欧 洲 经 济 委 员 会
《TIR 证国际货运海关公约》
(TIR 公约)

修 正 20

对 1975 年《TIR 公约》的修正案

2000 年 10 月 20 日通过

图 示 9

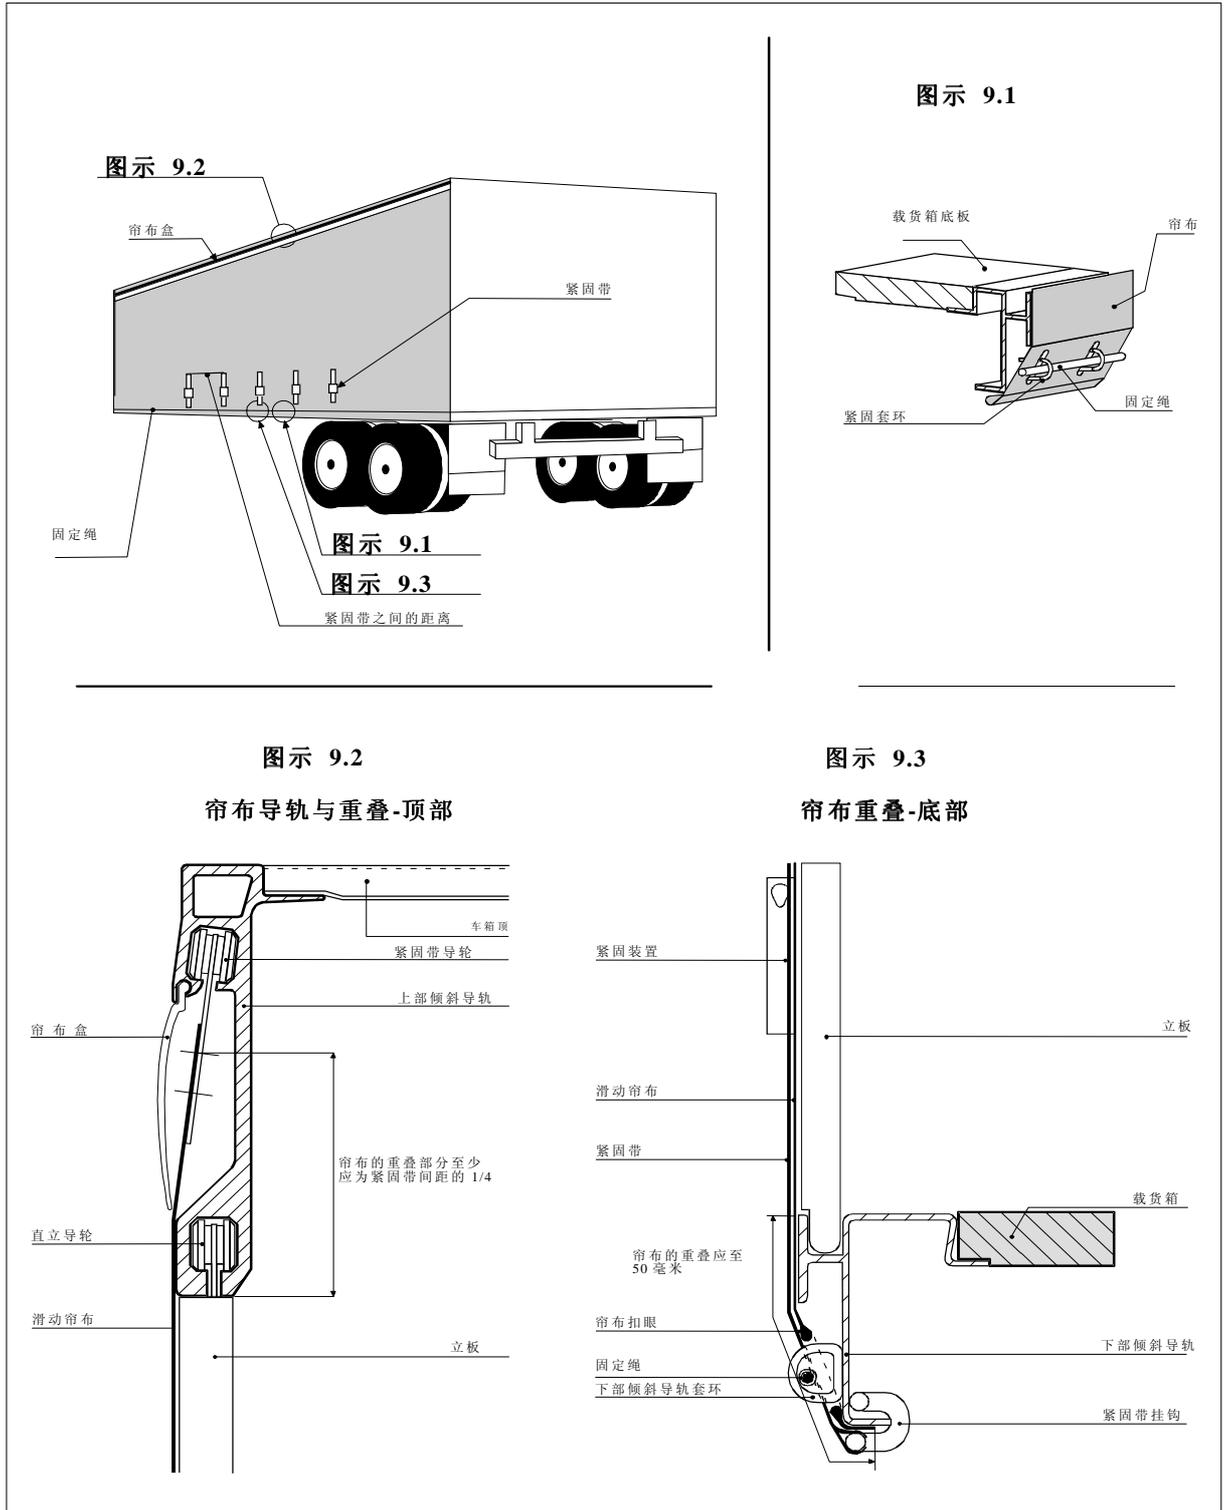
在附件二所附的原有图示中，加入以下新的图示：

装备滑动帘布的车辆构造示例

1. 凡相关时，本条例的第 1、第 2 和第 3 条规定应适应于装备滑动帘布的车辆。另外，这类车辆也应符合本条的规定。
2. 载货舱的滑动帘布、箱底板、门和所有其他构件，应满足本条例第 3 条第 6、第 8、第 9 和第 11 款的要求，或满足以下(一)至(六)规定的要求。
 - (一) 载货箱的滑动帘布、箱底板、门和所有其他构件的组装，应保证在不留下明显痕迹的情况下便不可能开启或关闭。
 - (二) 帘布应与车辆顶部的固定部分重叠，至少应为紧固带之间实际距离的四分之一。帘布应与车辆底部的固定部分重叠至少 50 毫米。在载货箱为海关目的关闭并加封之后，帘布与载货箱固定部分之间的水平开口，与车辆长轴线上任何一点的垂直量度不得超过 10 毫米。
 - (三) 滑动帘布导轨和其他活动部分的组装，应保证关闭和海关加封的门和其他活动部分如不留下明显痕迹便不可能开启或关闭。滑动帘布导轨和其他活动部分的组装，应保证在不留下明显痕迹的情况下便无法探入载货箱。这套系统在本条例所附图示 9 中作了说明。
 - (四) 在车辆固定部分为海关使用安装的套环，水平距离不得超过 200 毫米。然而这个间距也可加大，但立柱两边的套环之间不得超过 300 毫
